志賀原子力発電所2号炉 敷地周辺の地質・地質構造について

敷地周辺(陸域)の断層の評価

2025年11月21日
北陸電力株式会社

図2 反射法地震探査結果(深度断面に群列ボーリング結果及び解釈線を追記)

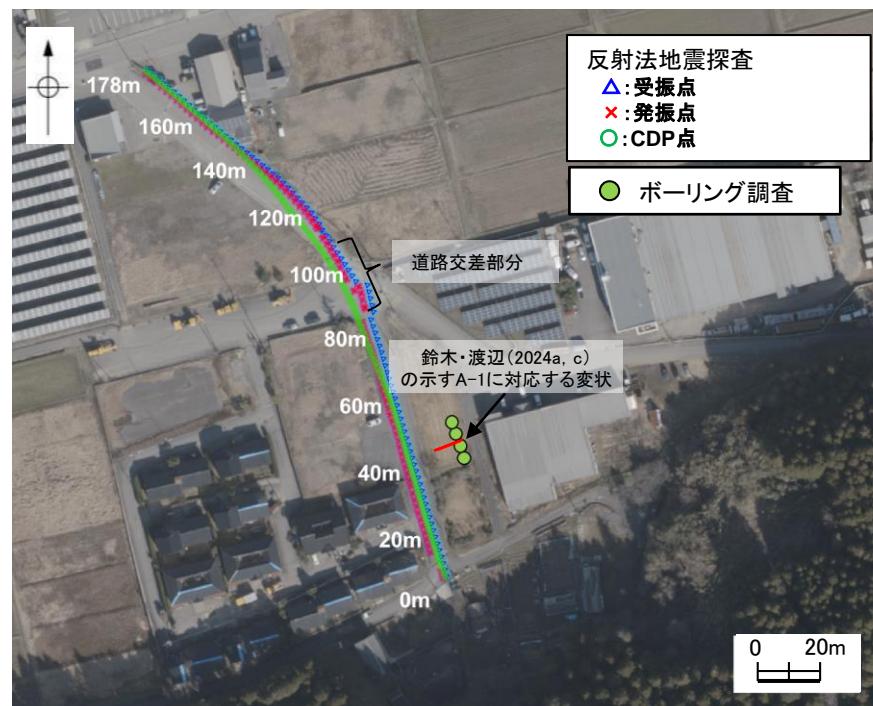
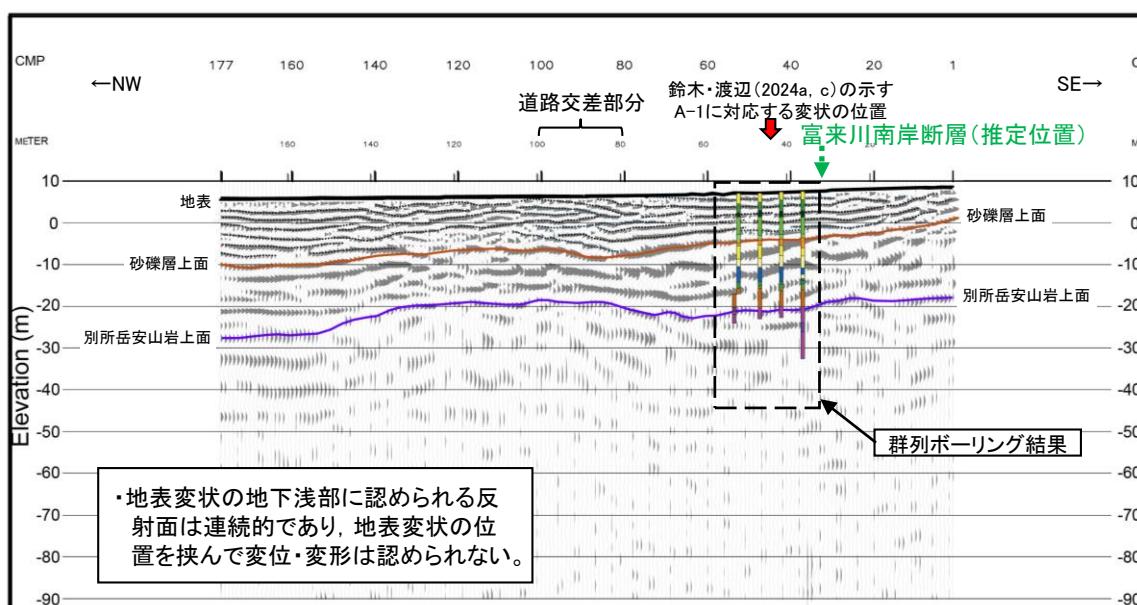
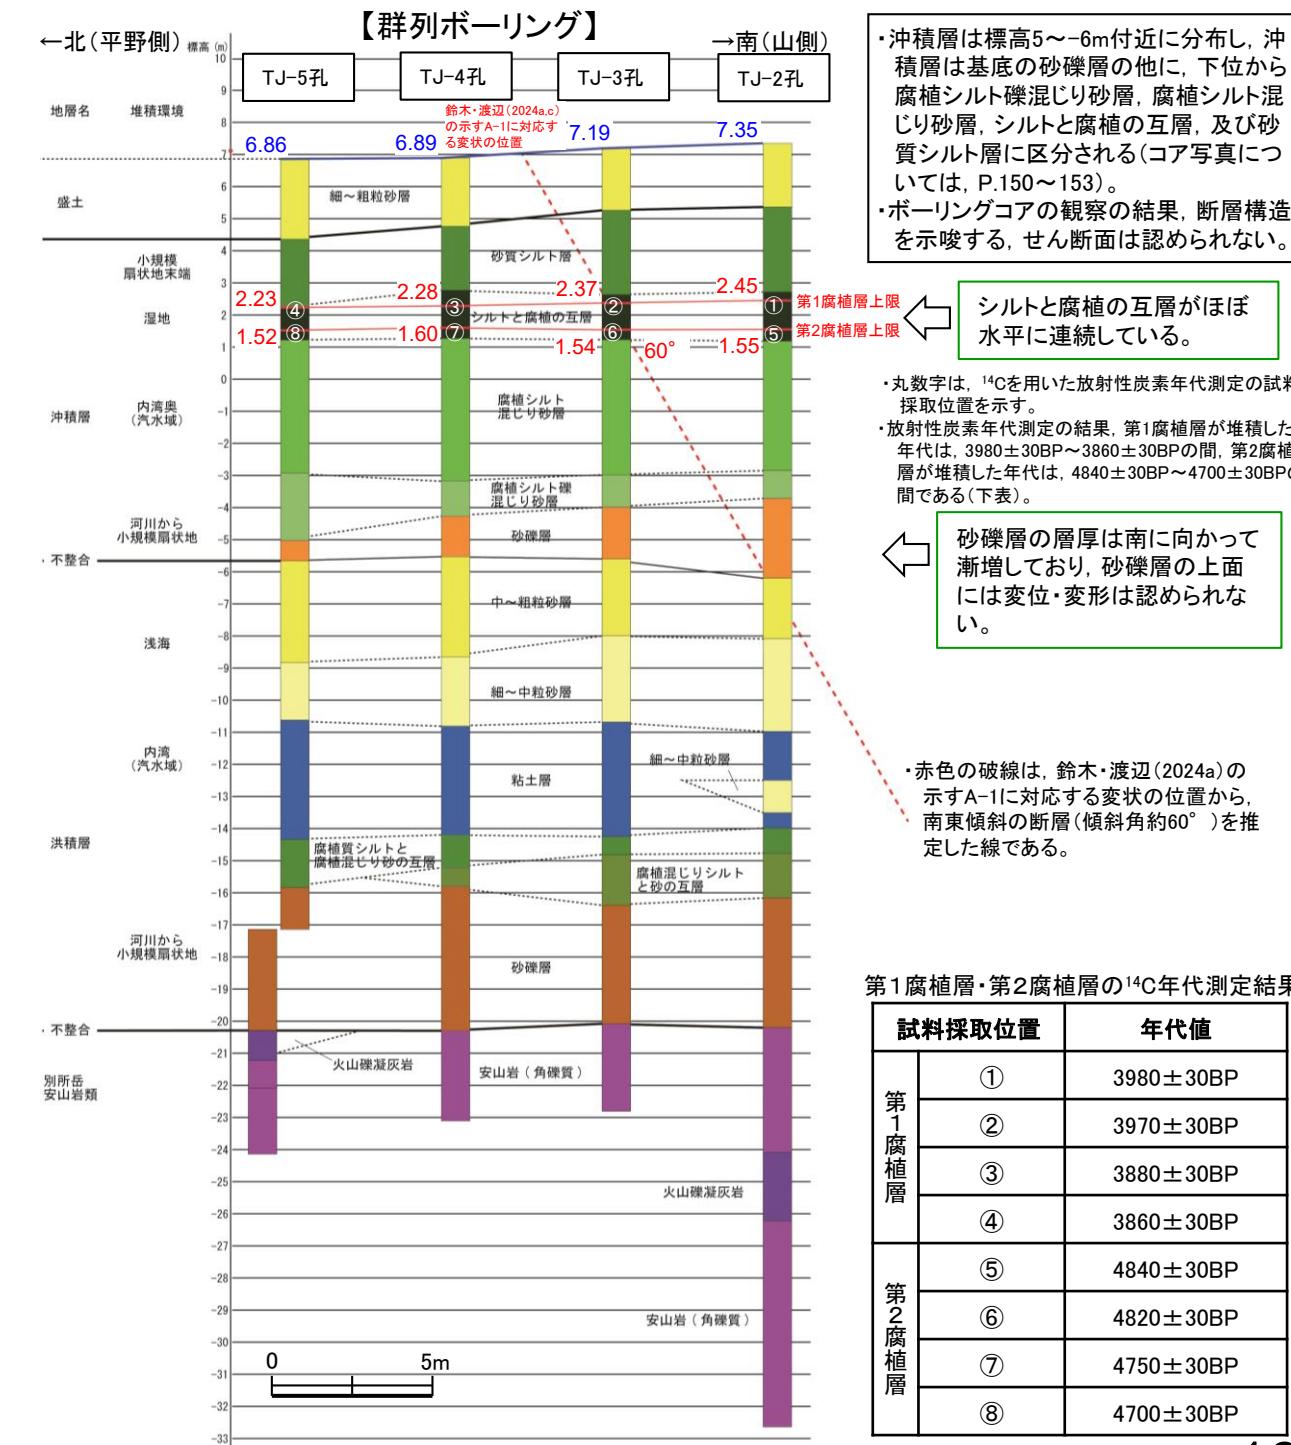
富来川南岸断層に沿って認められる地表変状について、その成因が明確になっていないことから、引き続き知見の収集を行い、説明すること。

○A地点の地表変状(A-1~A-5)のうち、富来川南岸断層の走向と調和的で、かつ、北落ちの沈下(同断層が活動した場合に推定されるずれの方向と調和的)が認められるA-1を対象地点として、反射法地震探査及びボーリング調査を実施した。

- 鈴木・渡辺(2024a, c)の報告したA-1の地表変状の地下浅部において、断層構造(地表変状の地下の地層の変位・変形、せん断面)の有無を確認するため、A-1の変状を対象とした反射法地震探査・ボーリング調査を実施した(位置図は図1)。
- 反射法地震探査を実施した結果、地表変状の地下浅部に認められる反射面は連続的であり、地表変状の位置を挟んで地下の反射面に変位・変形は認められない(図2)。
- 群列ボーリングを実施した結果、地表変状の地下浅部において南東傾斜の断層(傾斜角約60°)を推定した位置付近を含めてボーリングコア全体にせん断面は認められない。また、地表変状の地下に分布するシルトと腐植の互層(約3900年前以前に堆積した層)は、断層の推定位置を挟んでほぼ水平に連續して分布しており、沖積層基底の砂礫層上面にも変位・変形は認められない(図3)。

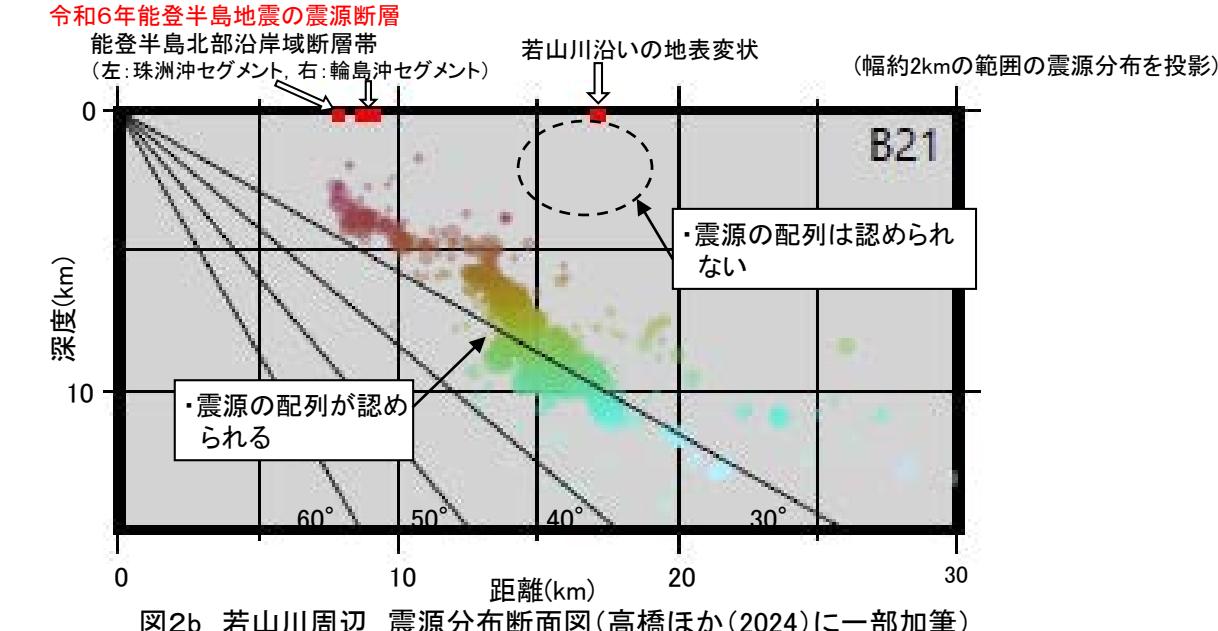
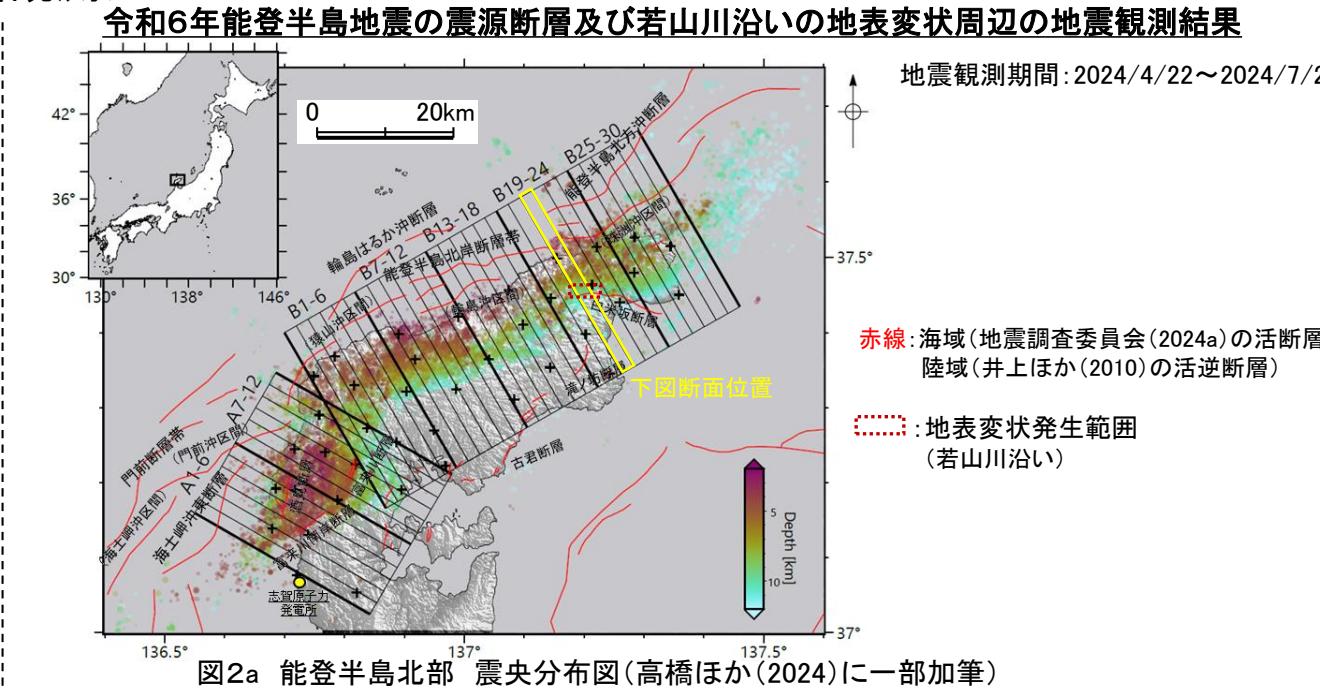
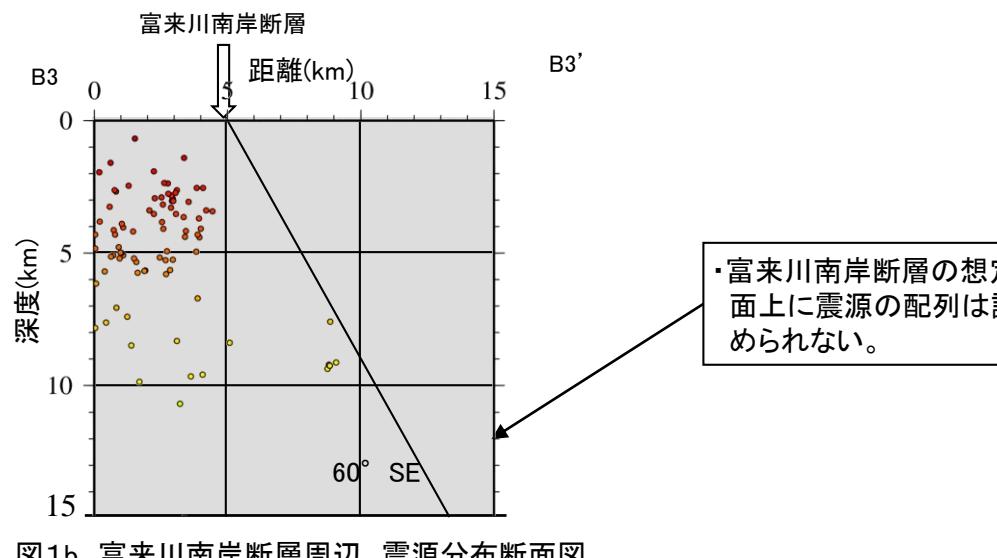
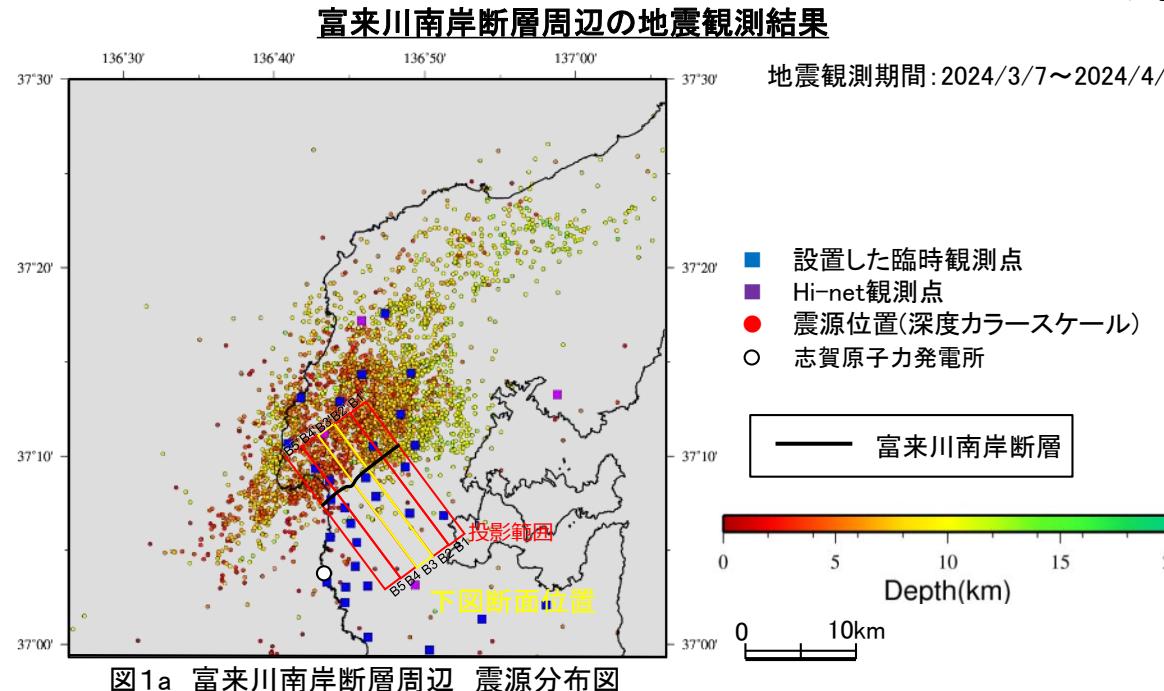
コメントNo.77

富来川南岸断層周辺の震源分布を示すことの目的を明記した上で、震源の平面的な分布に加え断面図により、深部方向の震源分布の広がりを示し、富来川南岸断層と震源分布の関係を説明すること。
併せて、今回の地震で実際に震源断層として動いたエリアや震源断層ではないと考えられるエリア(珠洲の若山川沿いで地表のずれが認められた箇所等)の震源分布との比較を行うこと。

- 富来川南岸断層の地下深部において、余震分布の面的な配列が見られるか否か(能登半島地震の震源断層の活動に伴い富来川南岸断層も震源断層として地下深部が活動したか否か)を確認するため、富来川南岸断層周辺で地震観測を実施し、得られた震源分布データと富来川南岸断層との関係(図1a, b)について、震源断層として動いたエリアや震源断層ではないと考えられるエリアの震源分布(図2a, b)との比較を行った※1。
- 富来川南岸断層(60° 南東傾斜)の地下深部における断層面の想定位置付近には、対応する震源の配列は認められない(図1b)。
- 高橋ほか(2024)による稠密地震観測の結果、今回の地震で震源断層として活動した能登半島北部沿岸域断層帯に対応する位置に震源の配列が認められた※2。一方、震源断層によるものではないと考えられる若山川沿いの地表変状※3の地下には震源の配列は認められない(図2b)。
- したがって、富来川南岸断層沿いの地表変状は、若山川沿いの地表変状と同様、震源断層の活動によるものではないと判断した。

図2 富来川南岸断層周辺の航空レーザ計測(浅海域)による隆起量分布図
(上下方向、広域変位成分除外なし、断層加筆)
【2024年－2016年】

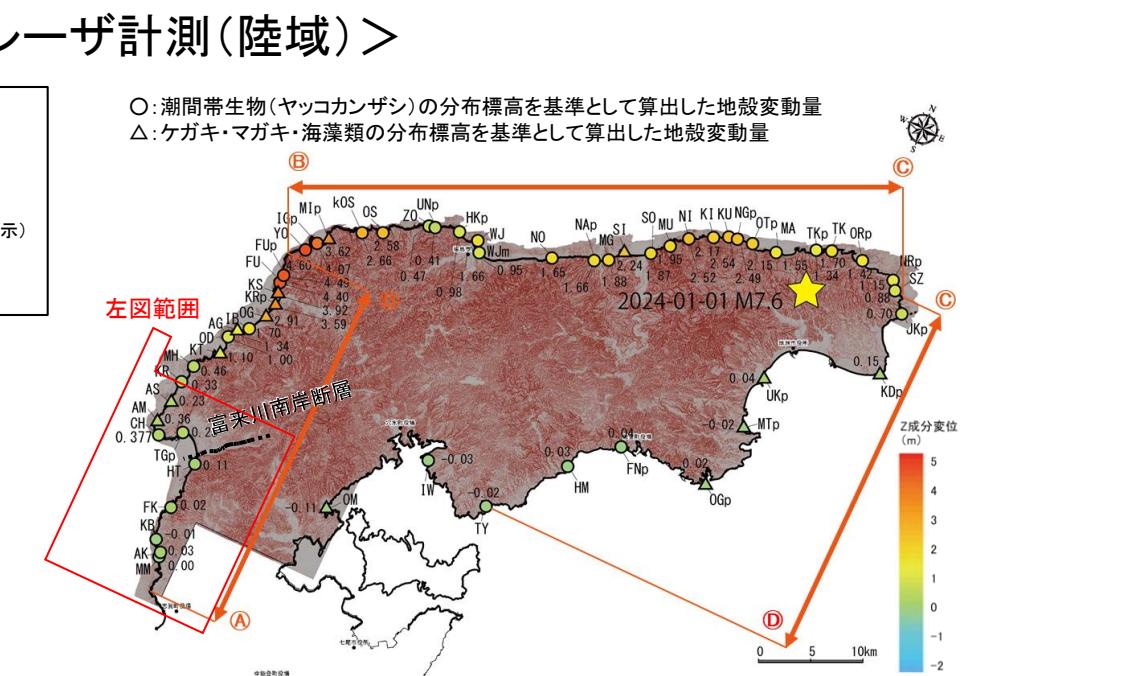
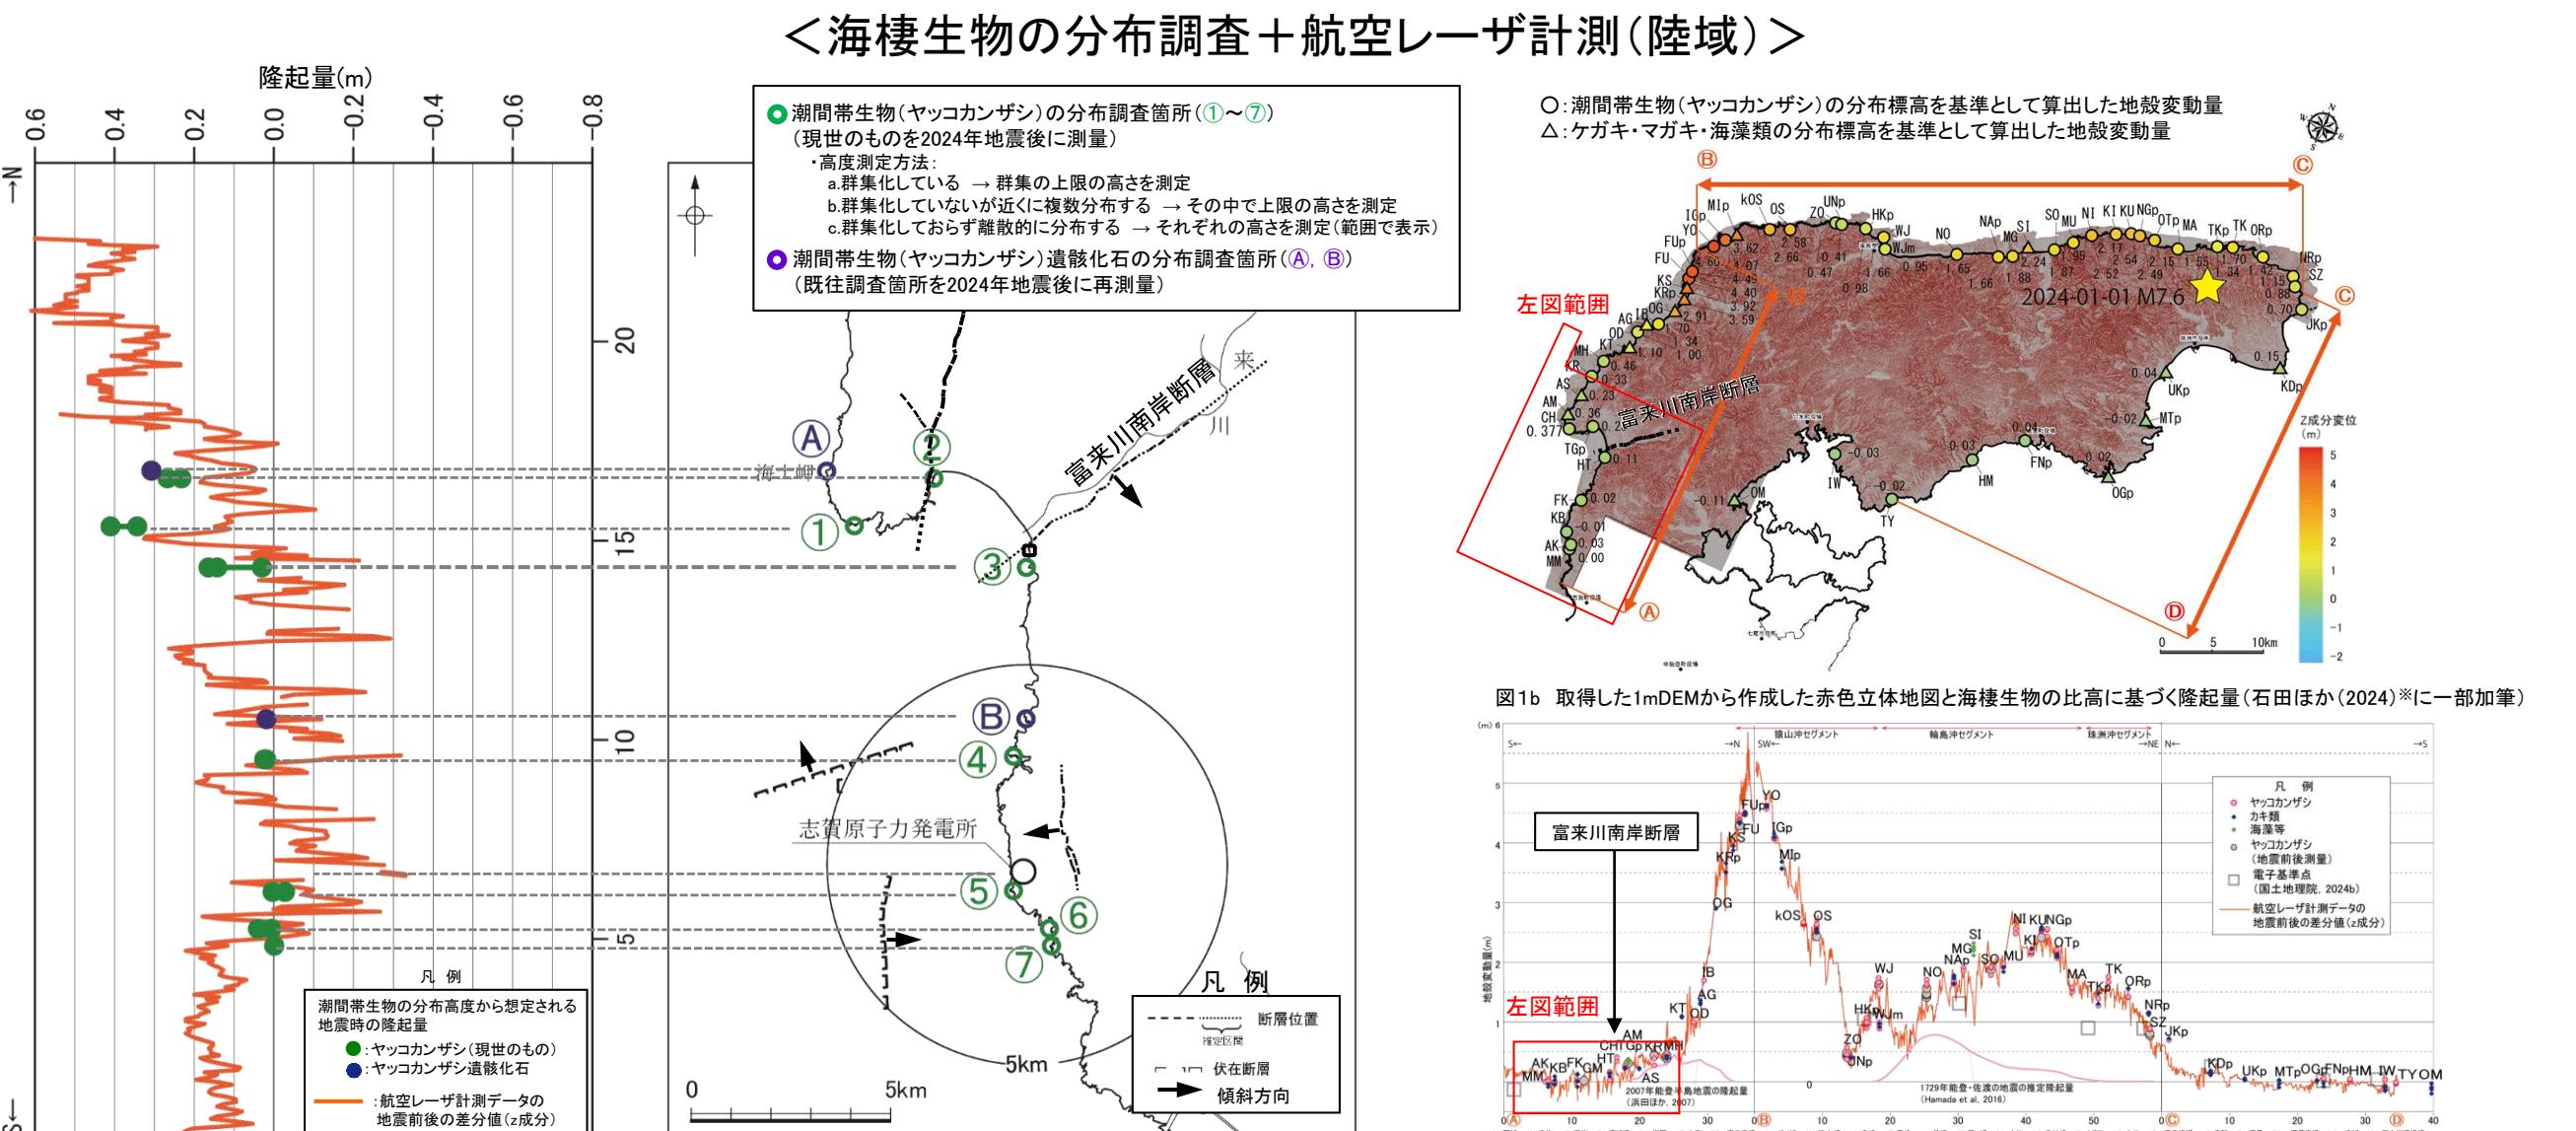
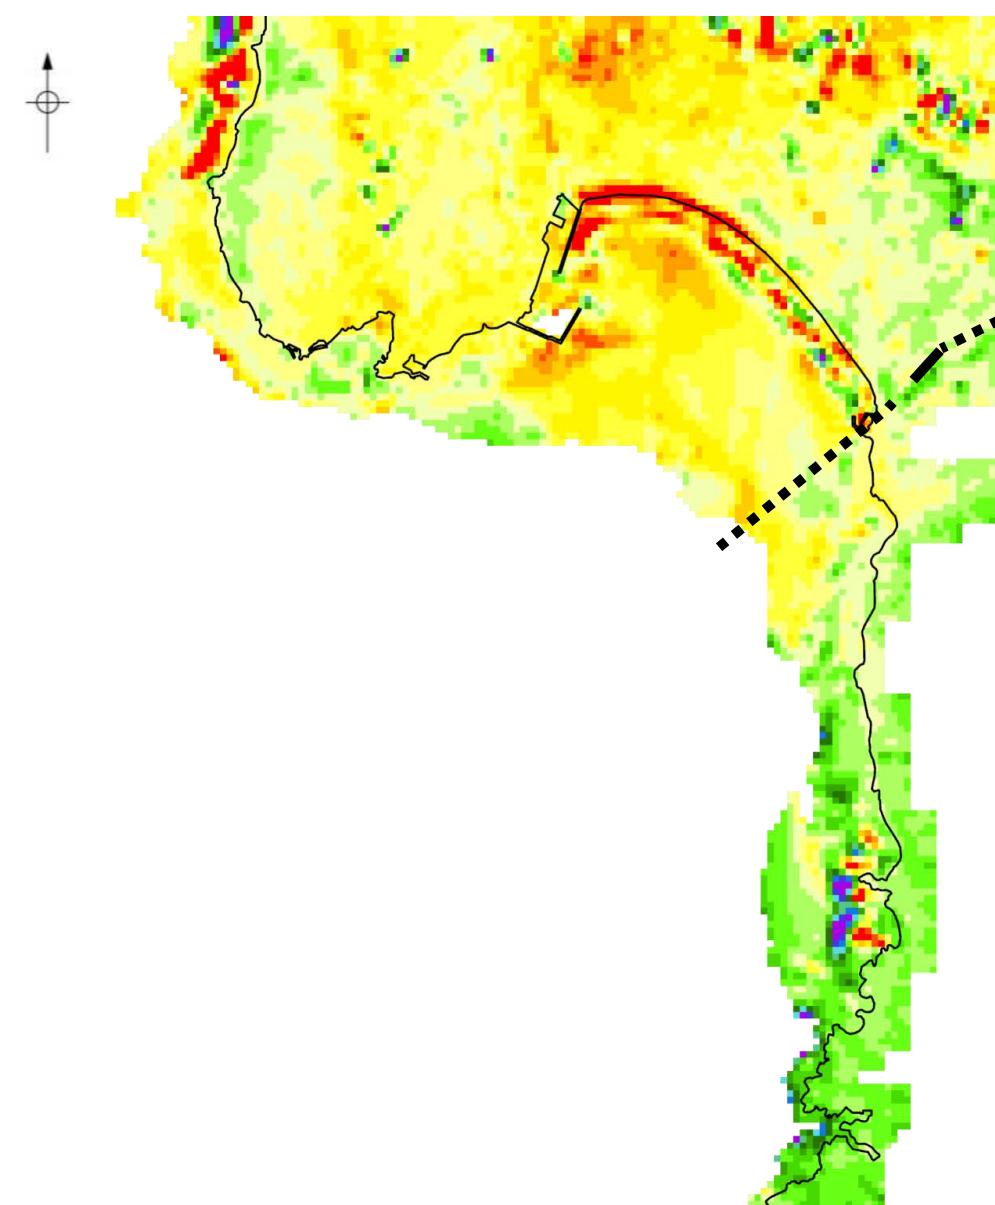
コメントNo.74

富来川南岸断層の南西部の評価に用いている潮間帯生物はある程度の幅をもって分布するものであり、一定の不確実性を伴うことから、断層の評価長さに影響がないかについては、引き続き知見の収集を行い、説明すること。

- 富来川南岸断層を横断する海岸線沿いにおいて、地震による隆起量の不連続の有無を確認するため、潮間帯生物(ヤッコカンザシ)の分布標高による地震時の隆起量(第1245回審査会合において説明)に加えて、航空レーザ計測により取得した海岸線沿いの地震時の隆起量を調査した。
- 潮間帯生物の分布標高により地震時の隆起量を調査した結果、潮間帯生物はある程度の幅をもって分布し、一定の不確実性を伴うものの、富来川南岸断層を挟んで隆起量の不連続(南東側が隆起する傾向)は認められない(図1a 緑丸及び紫丸)。
- 潮間帯生物の分布標高に加えて、航空レーザ計測により取得した海岸線沿いの地震時の隆起量を調査した結果、潮間帯生物の分布標高に基づく隆起量と隆起傾向が概ね一致し、富来川南岸断層を挟んで隆起量の不連続(南東側が隆起する傾向)は認められない(図1a 橙色線)。
- さらに、富来川南岸断層の海域延長部において、航空レーザ計測(浅海域)データを用いて隆起量を調査した結果、富来川南岸断層を挟んで変位・変形(南東側が隆起する傾向)は認められない(次頁 図2)。
- よって、富来川南岸断層の既往評価の南西端を越えて断層が連続することを示唆する状況は認められず、当社による評価長さに影響はない。
